Nová skrutka – napínacia kladka 531 0342 30

Volkswagen Crafter 30-35,
Crafter 30-50,
LT 28-35, LT 28-46, T4

LuK-AS-č.: 531 0342 30

Obrázok 2: OE-skrutka

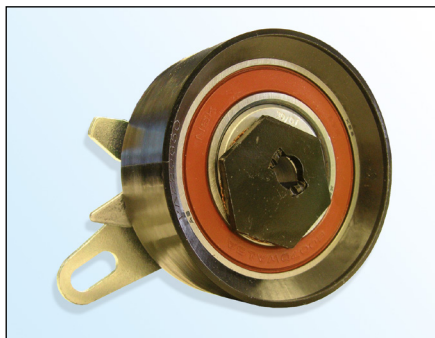
LuK-AS odporúča nahradiť originálnu skrutku (obrázok 2) dodanou skrutkou.

Obrázok 3: LuK-AS-skrutka

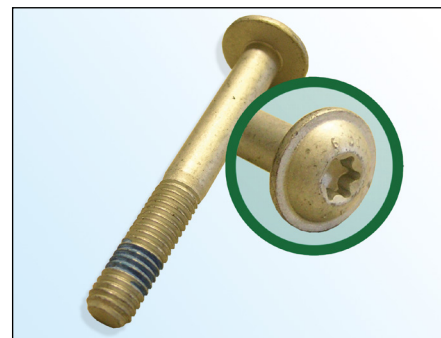
V rámci neustáleho vývoja našich produktov dodáva LuK-AS s napínacou kladkou **531 0342 30** novú skrutku (obrázok 3)..

Skrutka s plochou hlavou Torx
Hlava skrutky \varnothing 18,5 mm
Trieda pevnosti **10.9**
Prostriedok na zaistenie skrutky na závite
Zvýšená samosvornosť

Uťahovací moment: $20 \pm 1,5$ Nm
